泊発電所3号炉 設置許可基準規則等への適合状況について

第9条（溢水による損傷の防止等）

（審査会合における指摘事項回答）

令和5年5月10日
北海道電力株式会社

図1 地震時の隔離操作時におけるアクセス通路 (例)
(③飲料水系統の隔離操作対象弁までの移動ルートを抜粋)

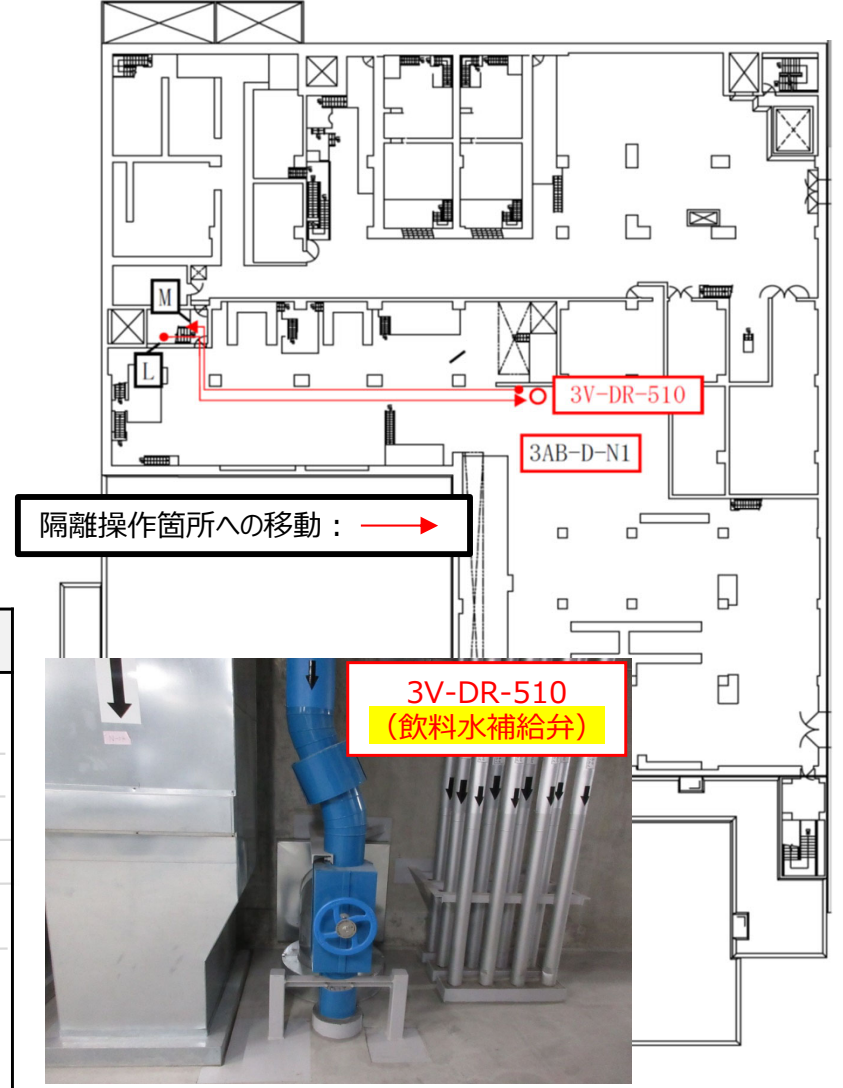
【指摘事項（令和5年2月28日第1118回審査会合）】① 230228-01

地震起因の溢水量評価における漏えい停止の時間設定について、運転員が漏えいを検知し、手動操作により漏えいを停止するまでの時間を保守的に設定している。そのため、隔離対象とする機器を整理した上で、内部溢水影響評価ガイドに示されている「運転員が現場パトロールにて漏えい箇所を特定し、隔離操作を実施する場合には、現場への移動時間、漏えい箇所特定に要する時間及び隔離操作時間を適切に考慮し」の各時間の設定根拠を説明すること。

■ 隔離操作に必要な時間の設定について

- 運転員による手動操作により漏えい停止するまでの時間は、以下の保守性を考慮し設定している。
 - ✓ 地震発生後の事象の判断時間として10分を設定
 - ✓ パトロールによる漏えい箇所の特定に要する時間は、電気建屋及び出入管理建屋内の隔離対象系統が設置されるエリア全域を網羅的に確認するための巡視ルートを定めることで、保守的に設定
 - ✓ また、漏えい箇所特定のための巡視ルートには全域10cmの溢水水位を想定し、水深10cmにおける歩行速度を用いて移動時間を算出
 - ✓ 現場への移動時間及び隔離操作時間は、実測定時間に対して保守性を考慮した時間を設定（次頁表2参照）
- 運転員の手動隔離操作による隔離完了までの時間を次頁の表2に示す。

図2 大型屋外タンクの配置図

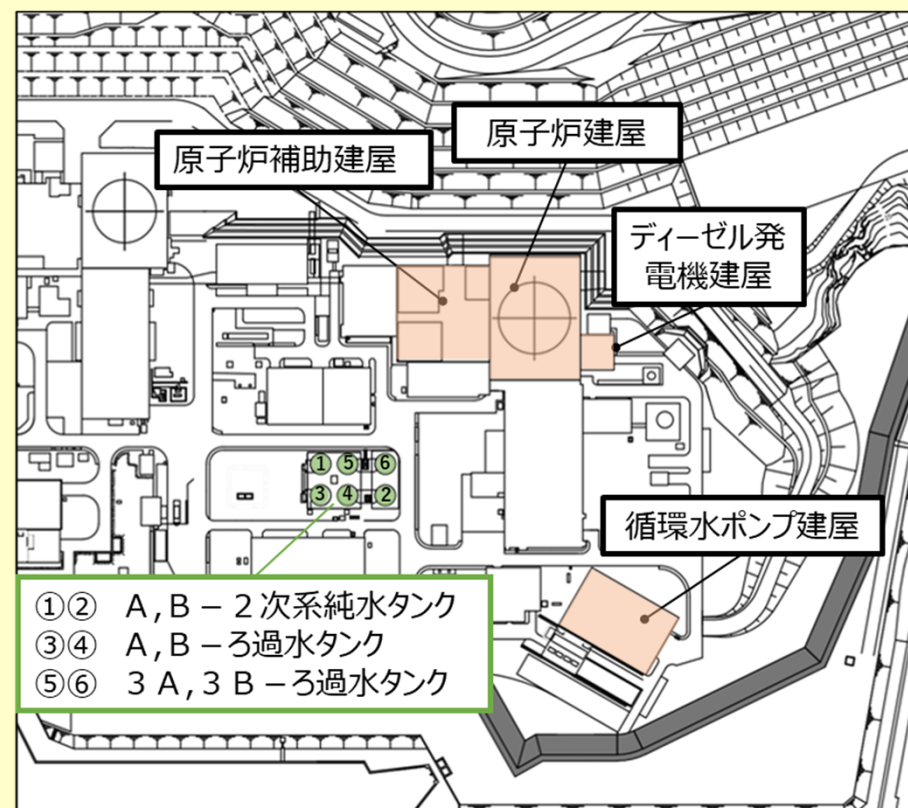
【指摘事項（令和5年2月28日第1118回審査会合）】② 230228-02

屋外タンクの耐震性について、タンク本体は基準地震動に対して耐震性を確保するものの、接続配管については耐震性を確保しない方針で検討することとしており、これは、泊3号炉の特徴的な設計であることから、当該設計を採用した理由も含めて今後、評価結果を説明すること。

- 当該設計を採用した理由について
 - ・容量が1,000m³を超える大型の屋外タンク6基については、防護対象設備が設置される原子炉建屋及び原子炉補助建屋に近接しているため、地震によりタンク本体が損壊した場合、タンク保有水量が瞬時に敷地に流出し、局所的な水位上昇により防護対象設備が設置される建屋に溢水が流入するおそれがある。
 - ・以上を踏まえ、大型タンクの本体は基準地震動に対する耐震性を確保している。

- 屋外タンクからの溢水評価条件
 - ・タンク接続配管については、基準地震動に対する耐震性確保が困難であることから、地震による完全全周破断を想定し、タンク保有水量全量の溢水を考慮している。
 - ・タンク接続配管からの溢水は、タンクの水頭に応じて流出流量が低下するものとして評価しており、過渡的な水位変化を考慮しても、屋外タンクからの溢水が防護対象設備が設置される建屋に流入しないことを確認している。（女川2号炉と同様）
 - ・評価結果を次頁に示す。
